## Kurzfassung der Stellungnahme

### Vorranggebiet RNK-VRG-05-W – Teilregionalplan Wind (2. Offenlage)

wir, die Bürgerinitiative Pro-Landschaftsschutz, nehmen zur 2. Offenlage des Teilregionalplans Wind des VRRN Stellung. Bezogen auf das in den Planunterlagen der 2. Offenlage dargestellte Vorranggebiet RNK-VRG-05-W werden nachfolgende begründete Bedenken vorgetragen.

Abb: Auszug aus dem Wildkatzenwegeplan des BUND<sup>1</sup>, Lage des RNK-VRG-05-W rot markiert

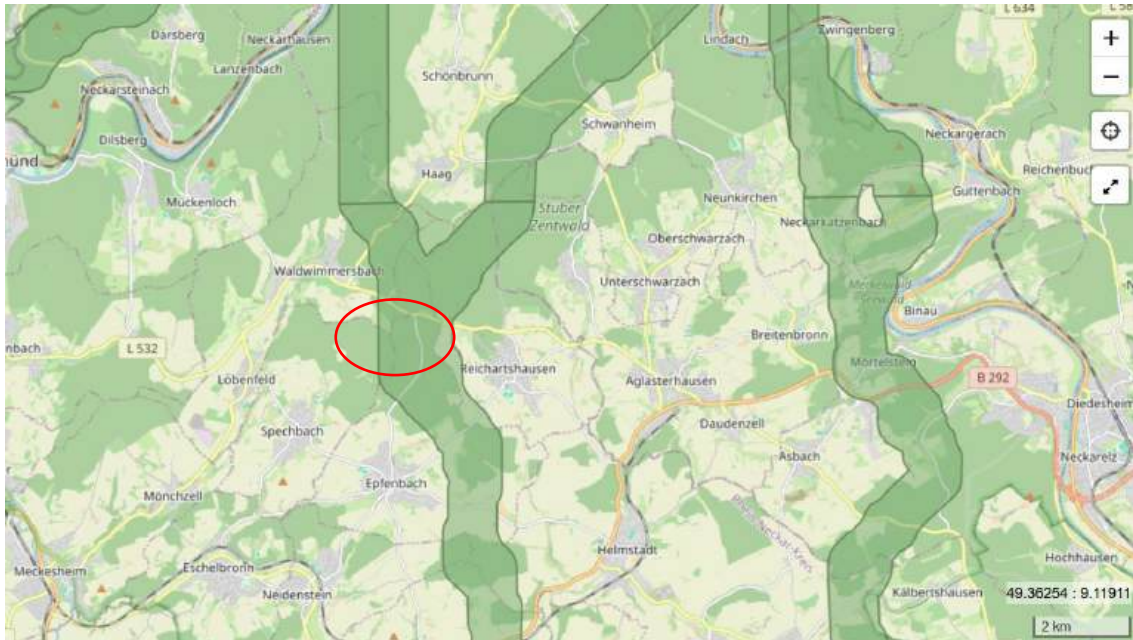
Die Hinweise zur Wildkatze sind insbesondere auch deshalb relevant, da das VRG mit dem Wildtierkorridor auch im Wildkatzenwegeplan des BUND aufgeführt ist (siehe auch folgende

Abbildung). Der Wildtierkorridor würde durch die geplanten sieben WKA und deren große Aufstellflächen und Zuwege (siehe Schutzgut Fläche), die v.a. in der dreijährigen Bauphase durch Schutzzäune (u.a. für Haselmäuse) abgesperrt werden sollen, eine starke Barrierewirkung erfahren. Haselmäuse sind gute Kletterer und benötigen einen entsprechend hohen Zaun. Dies stellt einen Eingriff in die Funktionsfähigkeit des Korridors dar. Dies wird auch im Plan zum LBP D\_01\_01\_Plan\_7-1\_LBP\_Massnahmen ersichtlich.

Bisher wurde im LBP der Verlauf des Wildtierkorridors und die Störwirkung der Baumaßnahmen bei dreijähriger Bauzeit nicht ausreichend berücksichtigt.

Abb: Fläche des RNK-VRG-05-W aus der 1. und 2. Offenlage auf Basis der Shapefiles<sup>3</sup>, markierter Zuweg zu WEA im Waldgebiet außerhalb des VRG

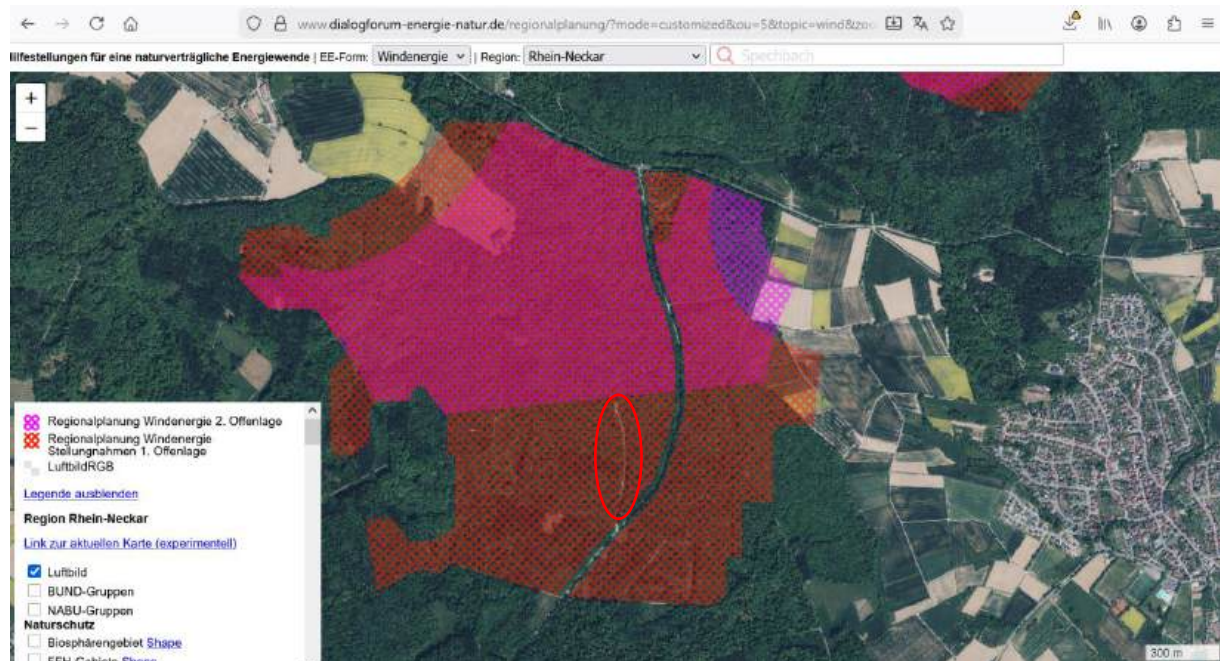
Das Vorranggebiet RNK-VRG-05-W wurde auf 134 ha verkleinert. Allerdings wird durch die Verkleinerung des VRG im Süden ein deutlich größerer Teil der Rodungsflächen zum Wegeausbau für den Windpark Dreimärker außerhalb des VRG liegen (siehe Anträge auf Waldumwandlung + D\_05\_01\_Plan1\_Umwandlungsfläche Forstantrag extern).

**Wir bitten um Prüfung, insbesondere, falls sich daraus eine gesonderte UVP-Pflicht für die Flächen außerhalb des VRG für den geplanten Windpark Dreimärker ergeben würden.**

Abb: Übersicht der geplanten Vorranggebiete auf Basis der Shapefiles<sup>5</sup>, weitere projektierte Windparks in Wiesenbach/Langenzell und Eschelbronn (rot markiert), neu ausgewiesenes Gewerbegebiet in Waldwimmersbach (blau markiert), VBG für Freiflächen PV (grün markiert)

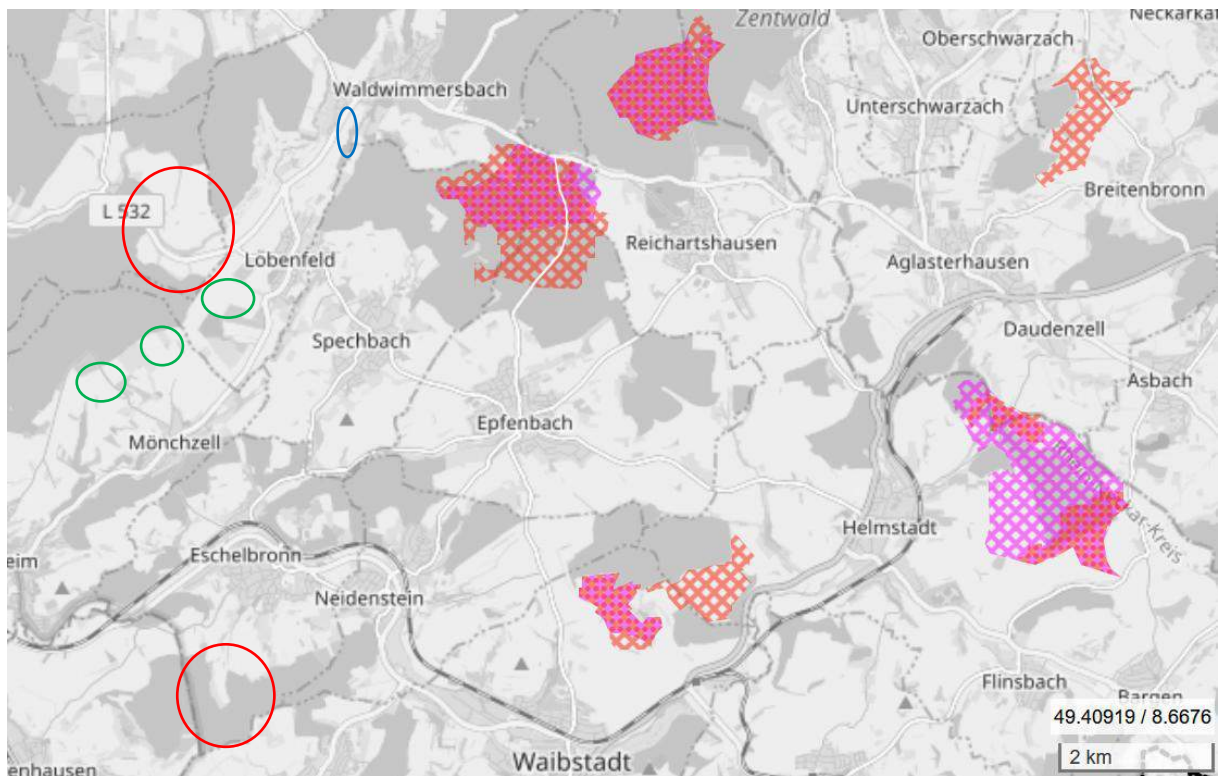
Es fehlt die Berücksichtigung folgender Daten:

Lt. LBP (S. 17) ist für den Windpark Dreimärker (Gesamtleistung ca. 42 MW) der Bau eines Umspannwerks als Netzanknüpfungspunkt an der Hochspannungsleitung zwischen Spechbach und Epfenbach vorgesehen. Damit wäre ein weiteres Bauwerk im Außenbereich notwendig.

Weitere geplante Vorranggebiete für Windenergieanlagen

mit kumulativer Wirkung insbesondere für Reichartshausen NOK-RNK-VRG-03-W in Aglasterhausen / Helmstadt-Bargen (294 ha)

mit kumulativer Wirkung insbesondere für Epfenbach RNK-VRG-07-W in Waibstadt (46 ha).

Geplante Vorbehaltsgebiete für Freiflächen-PV-Anlagen zwischen Lobbach und Mönchzell: RNK-VBG-041-PV, RNK-VBG-047-PV und RNK-VBG-048-PV.

Zudem fehlen Angaben aus dem Einheitlichen Regionalplan Rhein-Neckar (ERP): In Lobbach / Waldwimmersbach wurde ein neues Gewerbegebiet ausgewiesen (RNK-29), siehe 1. Änderung des ERP, Umweltbericht (S. 267).

Darüber hinaus ist in Wiesenbach / Langenzell derzeit ein weiterer Windpark mit fünf Windenergieanlagen in Planung, der insbesondere Einfluss auf die Gemeinde Lobbach/OT Lobenfeld haben würde. Derzeit ist eine Änderung des Flächennutzungsplans beantragt.<sup>6</sup> Dieser Windpark ist nicht in der Fortschreibung des Teilregionalplans Wind berücksichtigt. Die Windenergieanlagen hätten jedoch ebenso Auswirkungen im Rahmen einer Umfassung von Lobbach/OT Lobenfeld, insbesondere im Kontext mit den weiteren Planungen für Vorranggebiete von PV-Freiflächenanlagen südöstlich vom OT Lobenfeld und dem neu ausgewiesenen Gewerbegebiet nördlich vom Lobenfeld.

Außerdem wurde ein Windpark mit vier Windenergieanlagen mit je 290 m Gesamthöhe in Eschelbronn projektiert<sup>7</sup>. Über die Verpachtung der Flächen an den Projektierer wurde in einem Bürgerentscheid entschieden. Dieser Windpark ist ebenfalls nicht in der Fortschreibung des Teilregionalplans Wind berücksichtigt. Die Windenergieanlagen hätten jedoch ebenfalls Auswirkungen und würden insbesondere die bedrängende Wirkung für die Gemeinde Spechbach erhöhen.

Durch die o.g. Planungen wären die Gemeinden Lobbach / OT Lobenfeld, Spechbach, Epfenbach und Reichartshausen zukünftig jeweils von drei bis vier Seiten von Windenergieanlagen umfasst, wodurch insbesondere durch die Höhe der geplanten WEA und die Tallage der Gemeinden eine bedrängende Wirkung entsteht.

**Wir bitten darum, diese Angaben zu ergänzen und die kumulativen Wirkungen, insbesondere auch auf das Schutzgut Mensch, neu zu bewerten.**

Abb: Fläche des RNK-VRG-05-W und des NOK-RNK-VRG-02-W aus der 1. und 2. Offenlage auf Basis der Shapefiles<sup>8</sup>

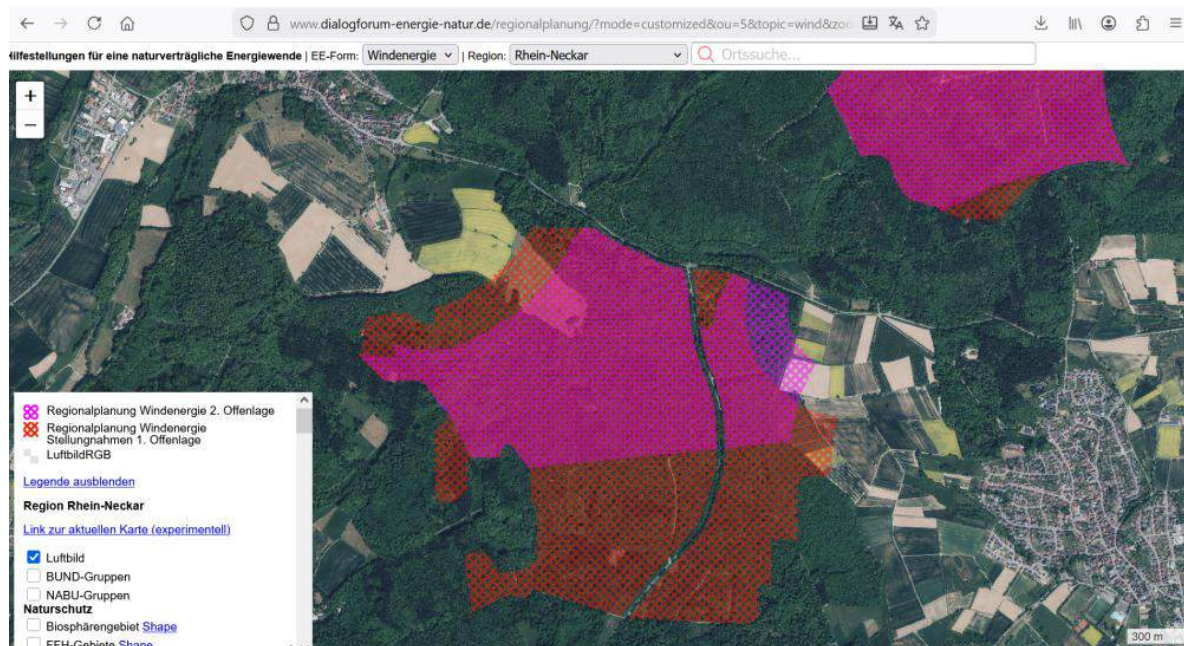
Durch die geplante Erweiterung des RNK-VRG-05-W im Nordosten würde das VRG in diesem Bereich deutlich näher an die Gemeinde Reichartshausen heranrücken. Dies widerspricht den Forderungen aus der ersten Offenlage (siehe Synopse), das VRG aufgrund der drohenden Umfassung von Reichartshausen zu verkleinern.

Zwar wurde das VRG im Süden und Osten verkleinert, im Nordosten rückt das VRG aber näher an die Gemeinde heran. Dies ist nicht nachvollziehbar, zumal im Norden von Reichartshausen mit dem NOK-RNK-VRG-02-W ein weiteres VRG für Windenergie geplant ist, was insgesamt zu einer umzingelnden Wirkung für Reichartshausen führt, mit Auswirkungen auf das Schutzgut Mensch.

**Aufgrund der genannten Aspekte bitten wir von einer Ausweitung des RNK-VRG-05-W im Nordosten unbedingt Abstand zu nehmen.**
